ID: Codice procedura (ID_VIP/ID_MATTM):10844

Impianto per la produzione di energia elettrica da fonte eolica, costituito da 6 aerogeneratori della potenza complessiva di 37,2 MW, un sistema di accumulo da 25 MW e relative opere connesse in località "Rempillo" nel comune di Pitigliano (GR).

TESTO DELLE OSSERVAZIONI

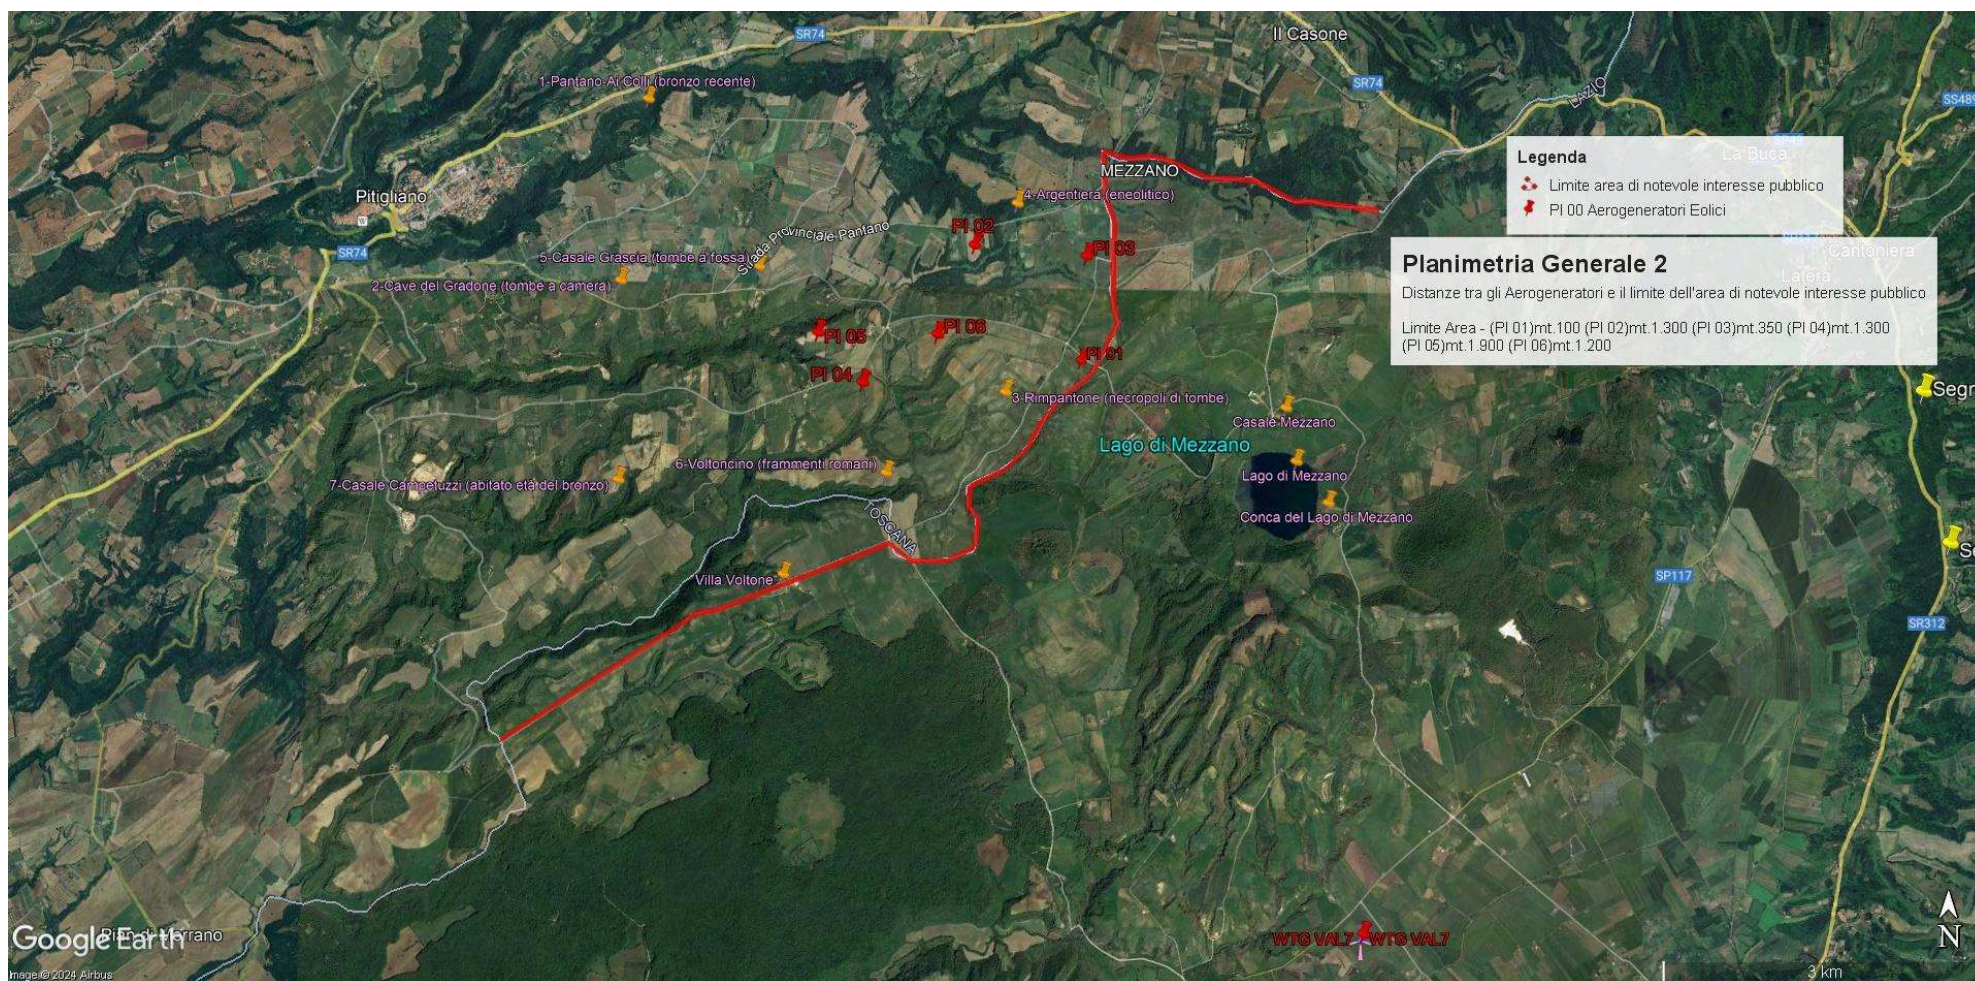
In sintesi, visti l'art. 20 comma 8 lettera c) quater del D.Lgs n 199/2021 e le Linee guida nazionali appena citate, considerato l'enorme impatto dell'impianto eolico industriale denominato "Rempillo" sulla zona paesaggistica di notevole interesse pubblico ben individuata nelle immagini

n.1 e n. 2 e sui Beni Culturali evidenziati nell' immagine n. 3 dell'Allegato alle presenti Osservazioni, per la collocazione delle pale P04 e P05 direttamente all'interno del perimetro di un'area archeologica e per gli impatti anche sull'area intermedia e vasta dei pregiati territori laziali della Tuscia settentrionale e in particolare di quelli del pitiglianese ricco di emergenze agricole, naturalistiche, storiche e archeologiche del periodo etrusco ma non solo, si chiede che venga negata l'autorizzazione all' insediamento dell'impianto eolico denominato "Rempillo".

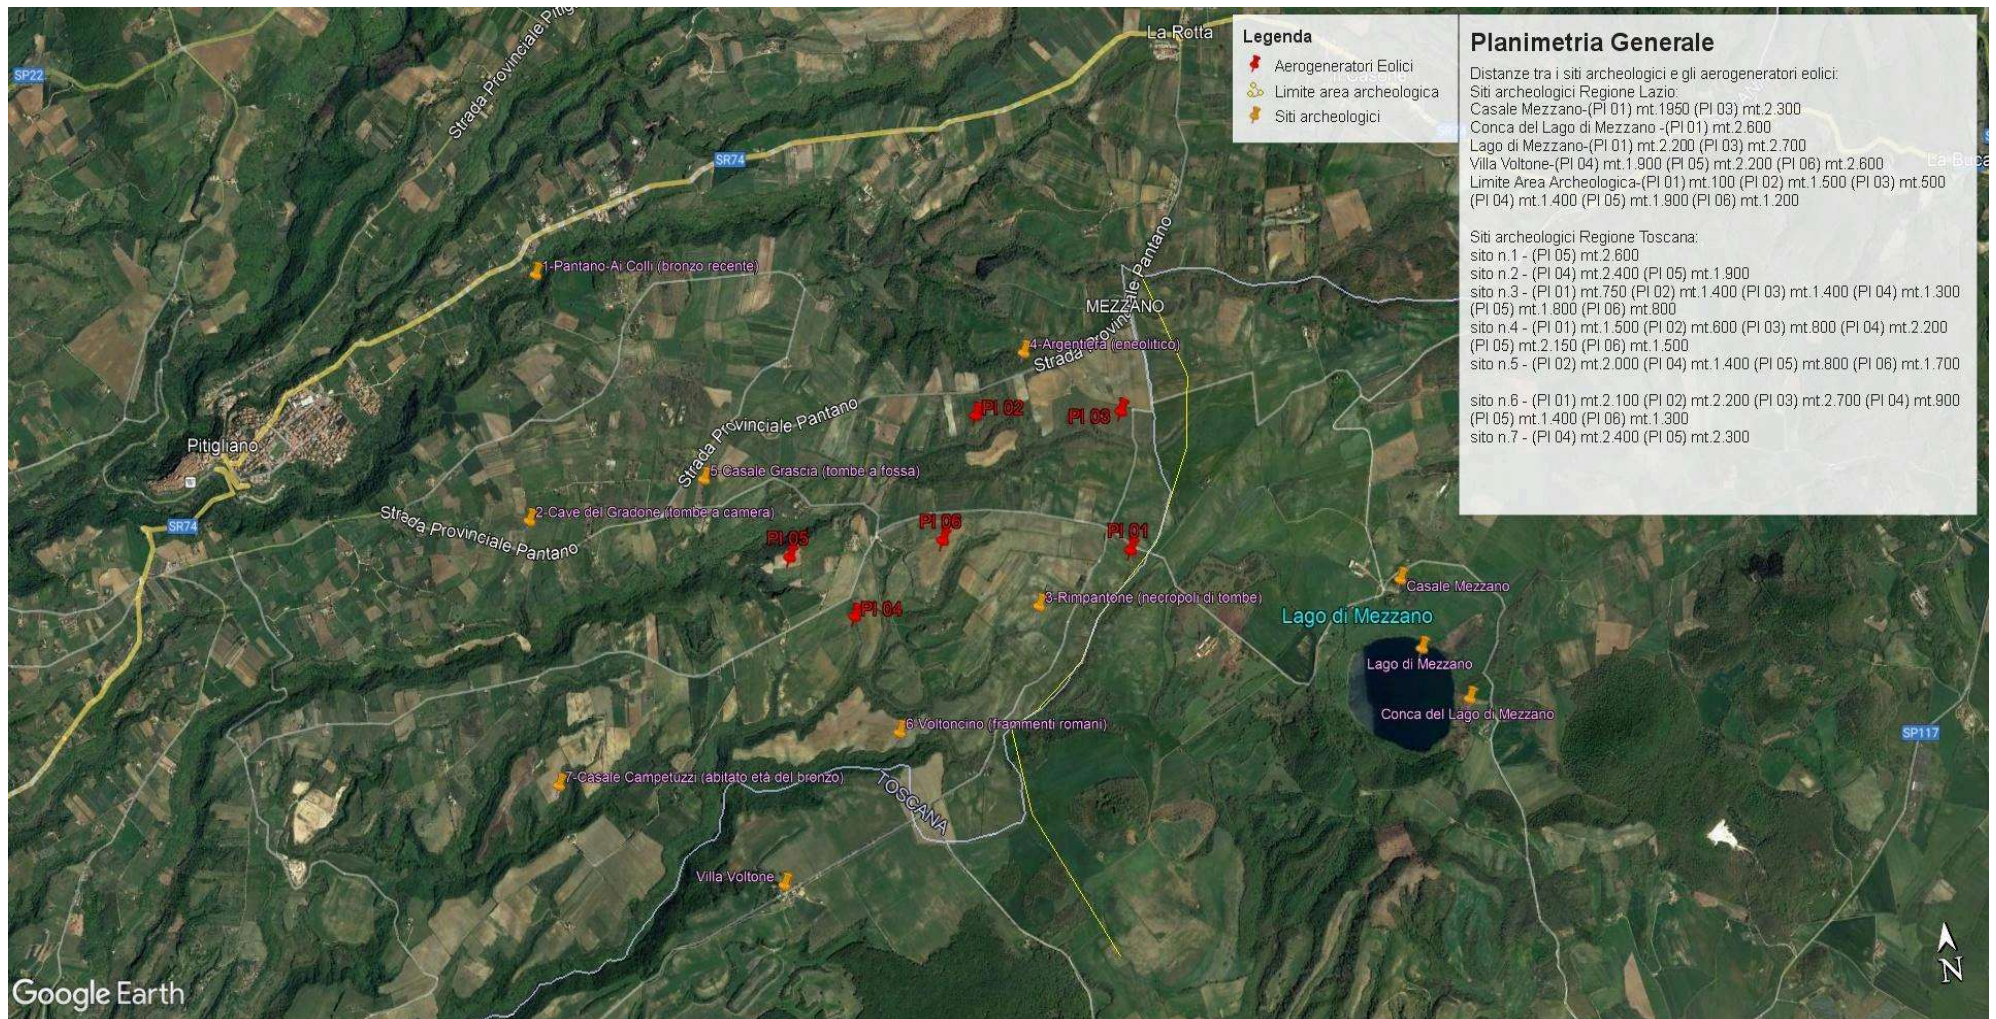
- h) Le zone di interesse archeologico evidenziate nell'immagine n. 3 a cui si aggiungono anche l'importante abitato protostorico di Sorgenti della Nova e Ruder del Castello altomedioevale che si trovano a circa 4 km dalle aree in cui è stato progettato l'impianto eolico industriale. Poco più lontano i resti del castello medioevale "Morrnacchio". Nell'area vasta le preziose necropoli eneolitiche (Poggi Alti) ed etrusche di Pitigliano, Sovana e Sorano. I pregiati prodotti agricoli come il vino bianco DOC di Pitigliano.

Immagine n. 4 Situazione di saturazione da impianti FER nella provincia di Viterbo. Non sono riportati gli impianti fotovoltaici e agrivoltaici che hanno inciso per buona parte nel cumulo di impianti FER per superare già nel 2023 gli obiettivi del PNIEC assegnati alla Regione Lazio per il 20230.

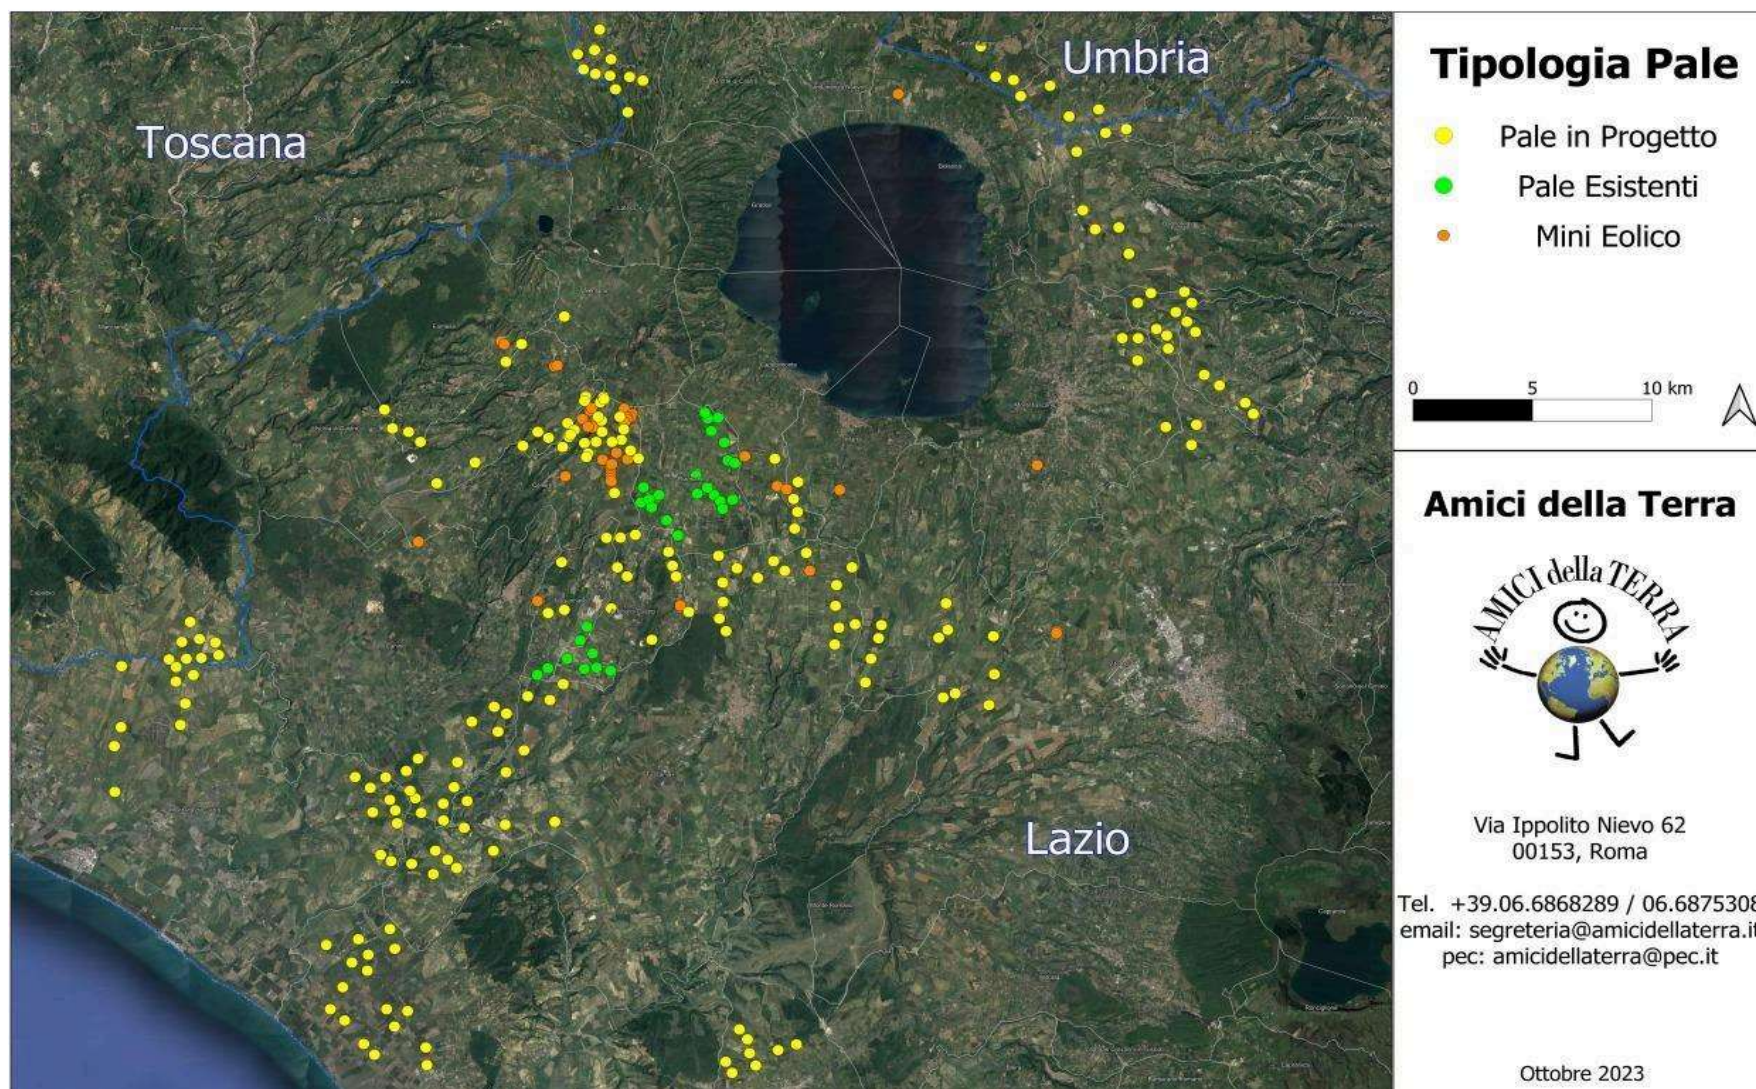
Quindi anche la Regione come Ente deputato dalla normativa nazionale a legiferare sulle aree idonee e non idonee si è espressa riguardo al fatto che abbia assolto ai doveri e alle quote stabilite dal PNIEC e in ambito regionale la provincia di Viterbo è stata quella con il più alto tasso di impianti FER tra tutte e quindi ormai satura ed il cumulo degli impianti FER installati, autorizzati e in progetto rappresenta una elevata criticità per la sostenibilità ambientale di ulteriori eventuali iniziative. L'impianto eolico “ Rempillo” pur essendo “esterno al confine provinciale e regionale ma nelle sue immediate vicinanze (a soli 100 metri i primi due aerogeneratori) oltre ad impattare sul territorio e sulle economie di tre Comuni del Lazio (Farnese, Valentano e Latera) si trova nelle fasce di rispetto dei Beni di notevole interesse pubblico come si è evidenziate nelle Osservazioni nn. 1 e 2 e crea anche degli impatti negativi anche sui beni naturalistici come verrà dettagliato nell'Osservazione n. 4. Inoltre andrebbe a sommarsi al già enorme cumulo di impianti eolici e fotovoltaici e geotermici che già creano una elevata criticità ambientale nella provincia di Viterbo e interferiscono anche con il territorio toscano come si può vedere dalle immagini nn. 4 e 5 dell'Allegato n. 1.
